Отговори на зададени въпроси по процедура №8/2010
С предмет: Доставка на комплектни трансформаторни
постове (КТП) за нуждите на Е.ОН България Мрежи АД

Tmax T5

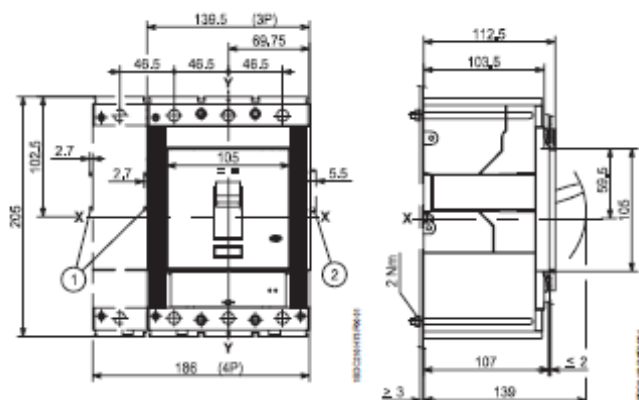
1.3. Марка и тип на автоматичните прекъсвачи за НН и съответните им габаритни и присъединителни размери.

Отговор: АББ – АП от серия Тmax. АП 400 А – Тmax 5.

BTVC-DT and BTVC-BC

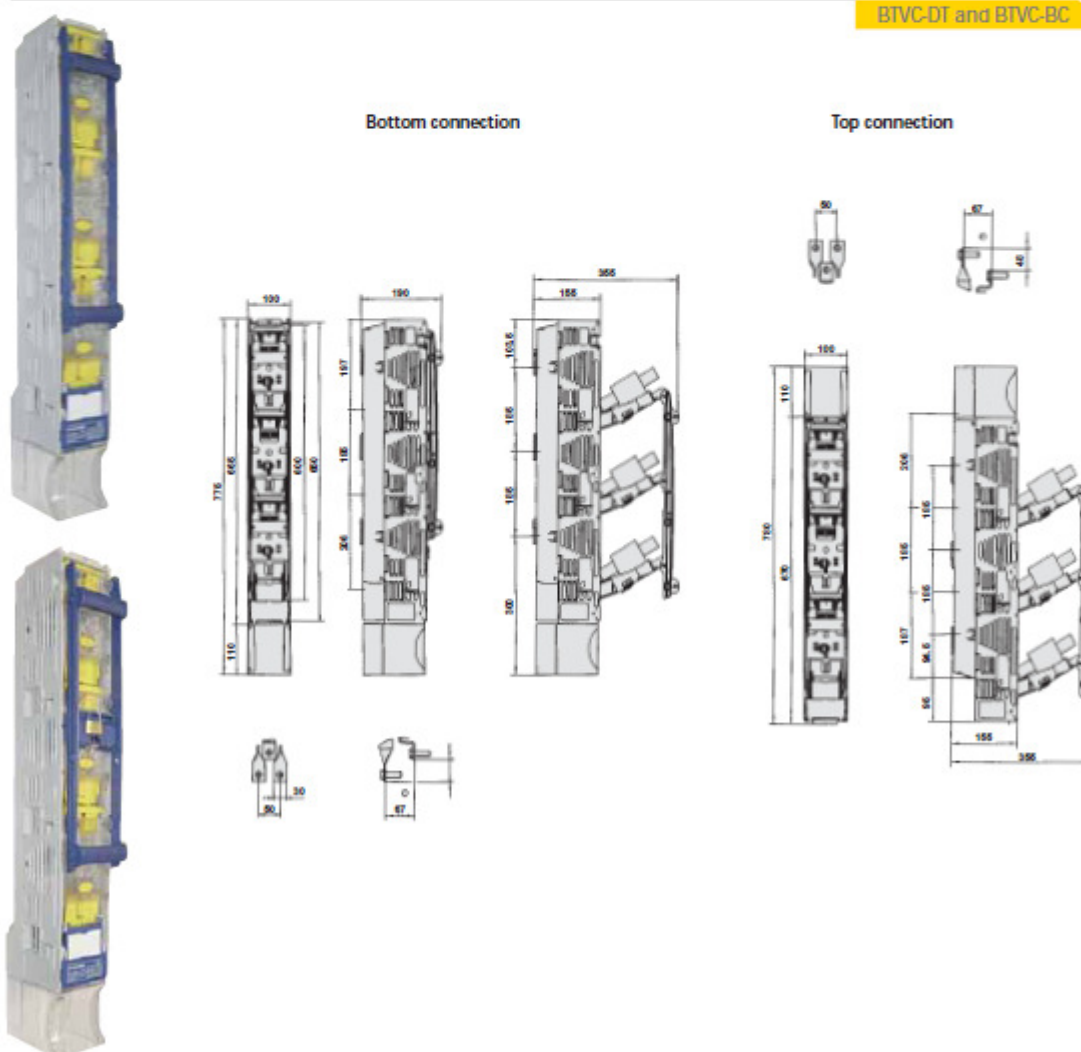
1.4. Марка и тип на вертикалните блок-разединители и съответните им габаритни и присъединителни размери.

Отговор: Вертикални блок-разединители 400 A:

Vertical design fuse switches NH-1/2/3 BTVC-DT 250/400/630 A
 Three pole switching - reversible

Vertical design fuse switches NH-3 BTVC DT 910 A
Three pole switching

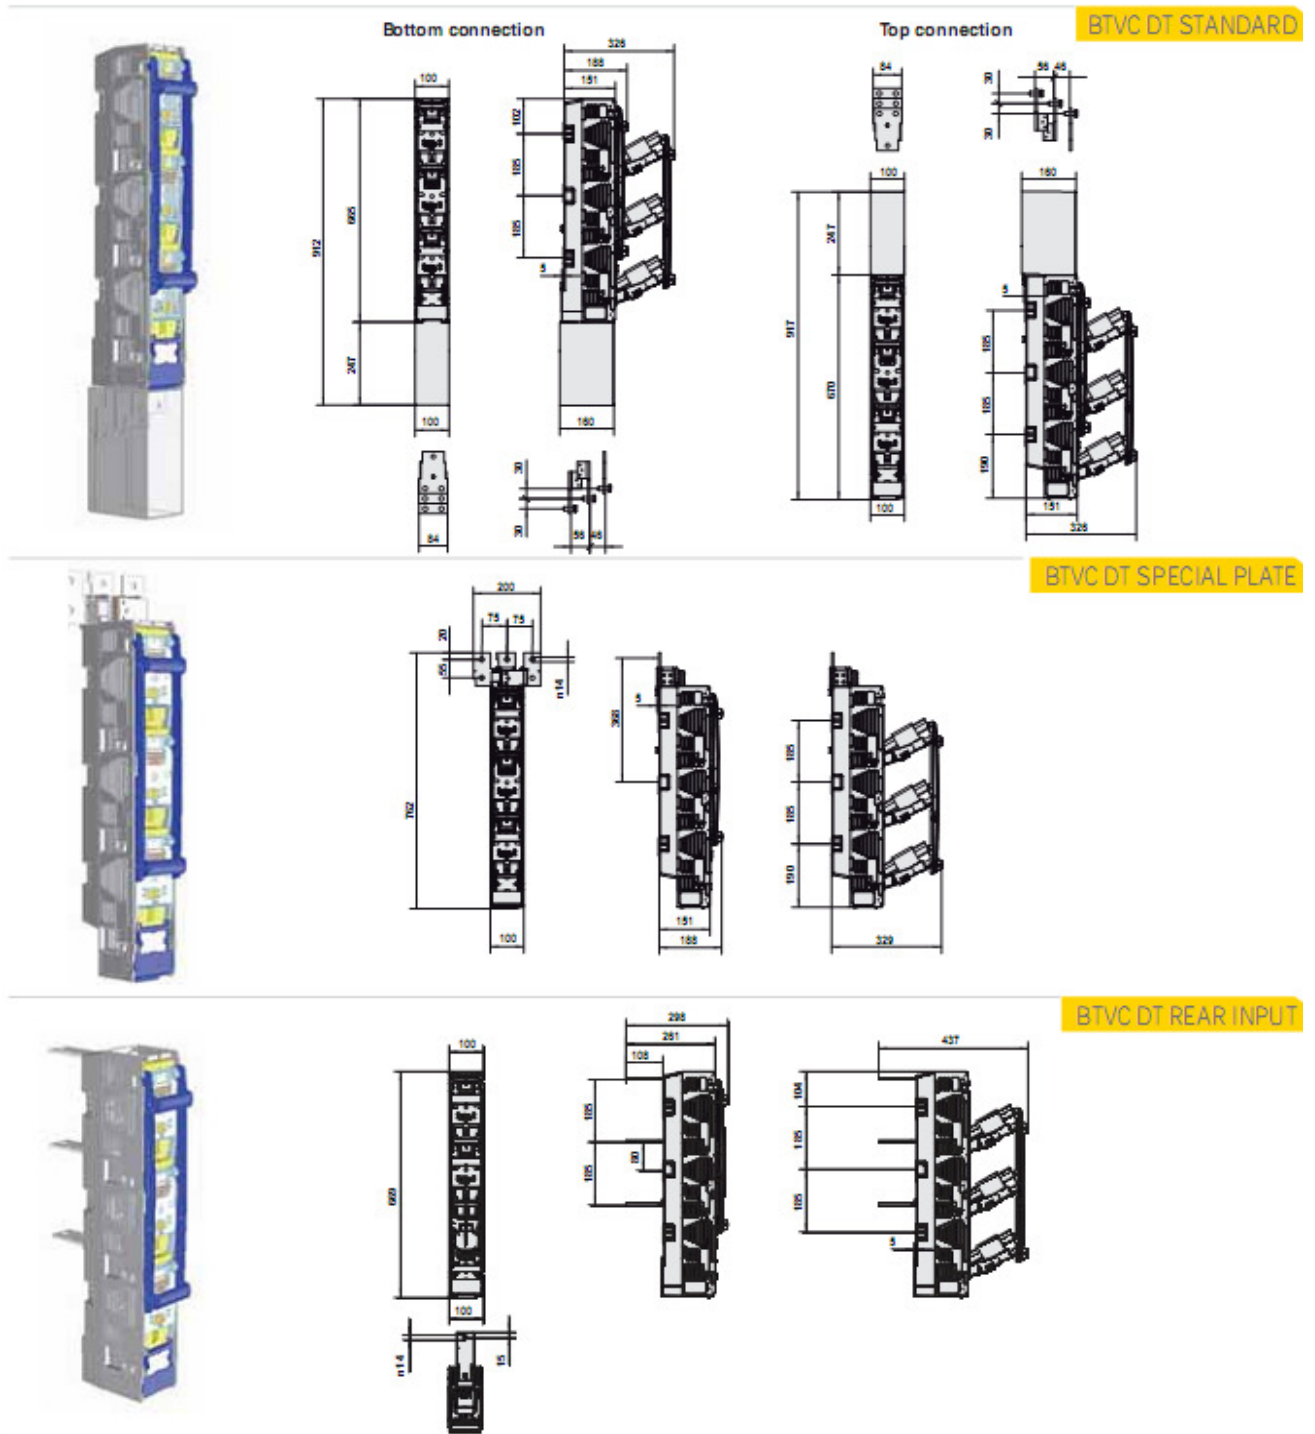
1.5. Марка и тип на секциониращите прекъсвачи и съответните им габаритни и присъединителни размери.

Отговор: Вертикални блок-разединители за секциониране. Размерите са приблизителни поради липса на избран доставчик.

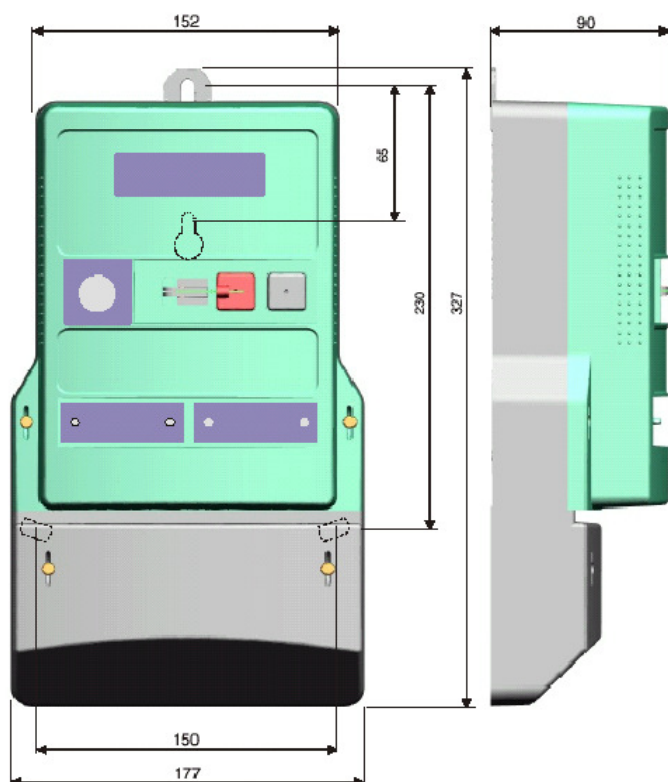
3. Към т.4.4.21 и т.4.4.22 - Моля да посочите марка и тип на ТТ и съответните им габаритни и присъединителни размери.

Отговор: Токовите трансформатори НН са българско производство. Тип проходни, модел СТ 4 С максимален отвор 80 x 10.
